Polder/bestek
Ser-Lippens- en Nieuw Othenepolder
dp 0084¹⁵ – dp 0094⁸⁵
bestek ZL-5109

PZDT-M-06070 rev

Dit rapport beschrijft de revisietoetsing van de nieuw aangebrachte steenbekleding naast de Ser-Lippens- en Nieuw Othenepolder. Dit werk is uitgevoerd in 2001 waarbij de oude bekleding is vervangen door betonzulen (al dan niet met een ecotoplaag). Op delen is de bestaande basalt gehandhaafd. Het traject is gelegen nabij Terneuzen op Zeeuws-Vlaanderen aan de Westerschelde tussen de dijkpalen 0084¹⁵ en 0094⁸⁵. De toetsing is uitgevoerd naar aanleiding van de revisie, uitgevoerd door het Waterschap Zeeuws-Vlaanderen. Voor de toetsing is gebruik gemaakt van het programma SteenToets versie 4.05.

Geavanceerde toetsing Nieuw Othenepolder op afschuiving

Glooiingskaart met scores afschuiving Ser-Lippens- en Nieuw-Othenepolder

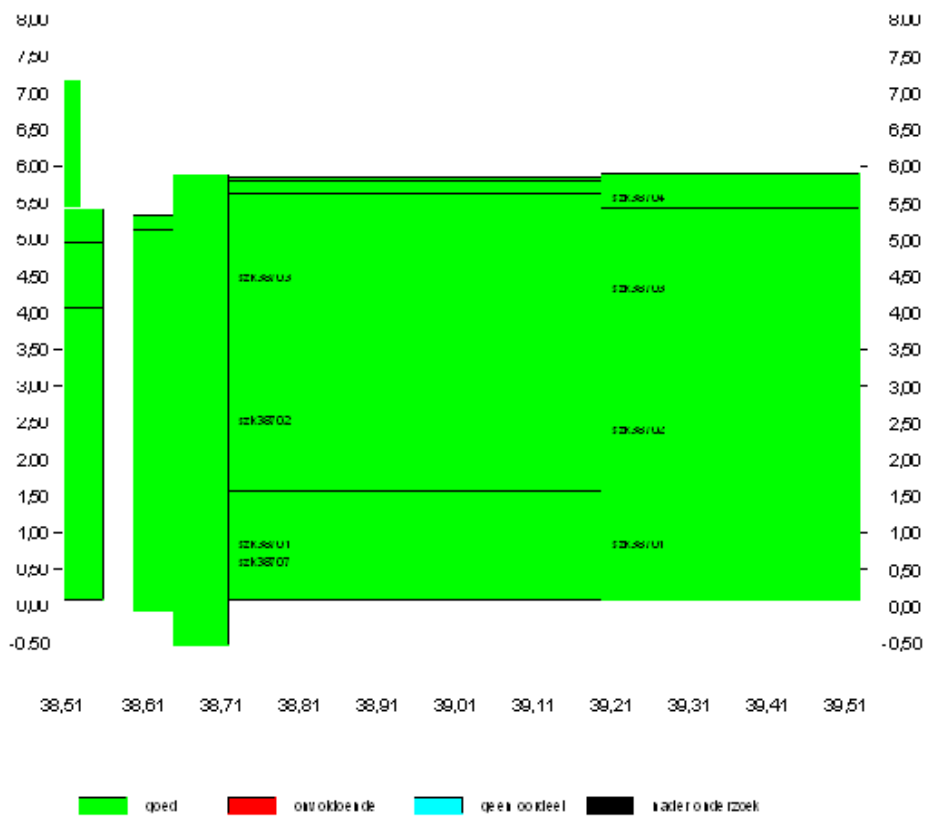
Problematisch zijn de vlakken weergegeven in onderstaande tabel.

Volgnummer	Reden voor "geavanceerd" op criterium afschuiving
szk38601 ($H_s = 2,07$ m)	Helling is steiler dan 1:2,5
szk38458	Aanwezige kleilaag is dunner dan benodigd

Bovenstaande vlakken zijn uiteindelijk "goed" getoetst op het criterium afschuiving, zoals weergegeven in de kennismemo K-08-04-11 in bijlage 4.
